**AVIS RELATIF À LA PROTECTION
CONTRE LES EVENTUELS EFFETS NOCIFS ET NUISANCES
PROVOQUÉS PAR LES RAYONNEMENTS NON IONISANTS
GÉNÉRÉS PAR DES ANTENNES ÉMETTRICES STATIONNAIRES**

Commune : HOUFFALIZE - Exploitant : CITYMESH

Référence exploitant : LX06341_A

Rapport n° 808 / 2025

Figure 1 : Vue en plan des lieux de séjour et des points de contrôle

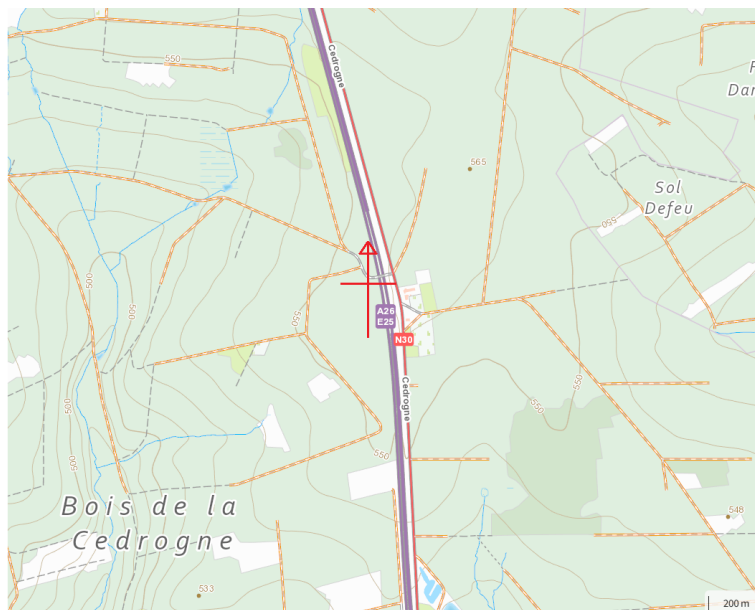
En ce qui concerne les antennes de l'installation mentionnées dans le tableau 1, la distance maximale à laquelle la limite pourrait être atteinte, à l'extérieur, est égale à 98,7 m. S'il n'y a pas de LS à une distance inférieure, les antennes respectent forcément la limite d'immission.

Dans le cas des LS situés à l'intérieur des bâtiments, une atténuation d'obstacle est prise en compte et il en résulte que la distance maximale à laquelle la limite pourrait être atteinte se réduit à 70,7 m.

Figure 2 : Vue en plan des installations d'antennes dans un rayon de 300 mètres autour de l'installation faisant l'objet de la demande d'avis

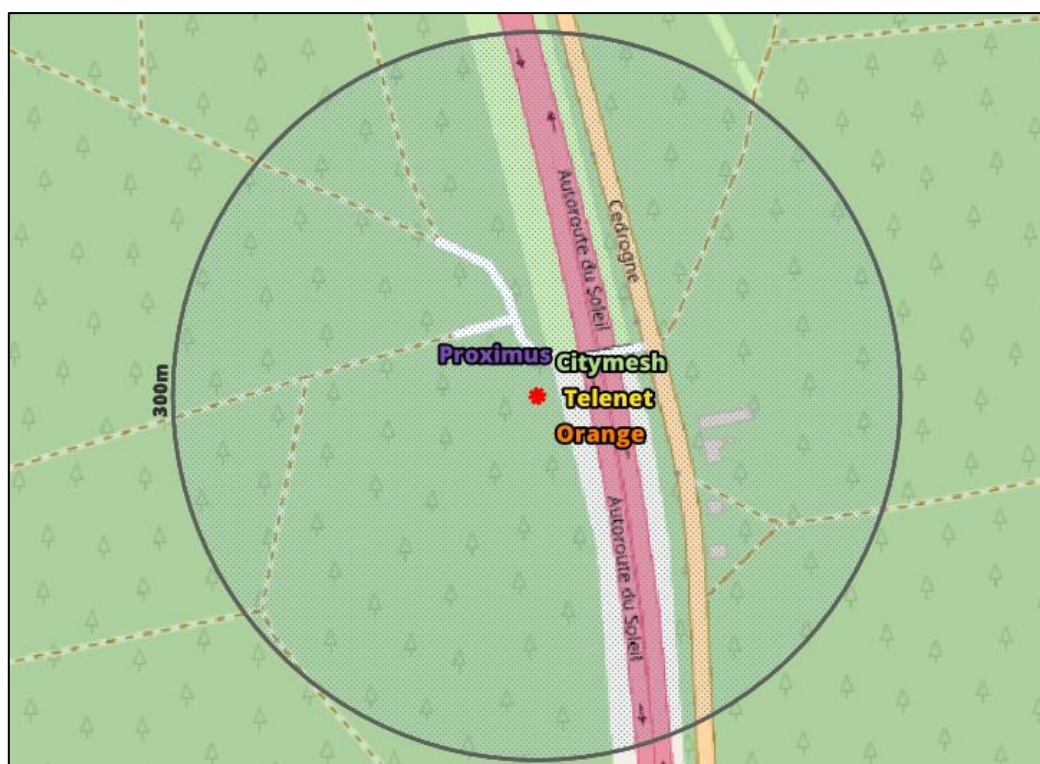
- a) il y a au plus 4 installations d'antennes émettrices stationnaires présentes dans la zone d'évaluation de 300 mètres de rayon représentée dans la figure 2, y inclus l'installation référencée dans le paragraphe 2 : la limite cumulative définie à l'article 4, §2 du décret est nécessairement respectée dans les lieux de séjour à l'intérieur de la zone d'évaluation de 300 mètres de rayon ;

- b) il y a exactement 5 installations d'antennes émettrices stationnaires présentes dans la zone d'évaluation de 300 mètres de rayon représentée dans la figure 2, y inclus l'installation référencée dans le paragraphe 2 et il existe, pour 3 ou 4 de ces installations, un avis attestant le respect de la limite abrogée de 3 V/m : la limite cumulative définie à l'article 4, §2 du décret est nécessairement respectée dans les lieux de séjour à l'intérieur de la zone d'évaluation de 300 mètres de rayon ;

- c) dans tous les autres cas, il a été vérifié que la limite cumulative définie à l'article 4, §2 du décret n'est pas dépassée dans les lieux de séjour sur base du nombre d'installations localisées dans la zone d'évaluation de 300 mètres de rayon représentée dans la figure 2, de leur localisation ainsi que des données inscrites dans la figure 1 et au paragraphe 4 du présent avis et dans les avis attestant le respect de la limite par installation ou de la limite abrogée de 3 V/m relatifs aux autres installations reprises dans la figure 2.

Compte tenu des considérations ci-dessus, il apparaît que l'intensité du rayonnement électromagnétique généré, dans les lieux de séjour situés dans un rayon de 300 mètres autour de l'installation référencée dans le paragraphe 2, par l'ensemble des antennes émettrices stationnaires de l'ensemble des exploitants du même site d'antennes émettrices stationnaires respecte la limite fixée à l'article 4, § 2 du décret.
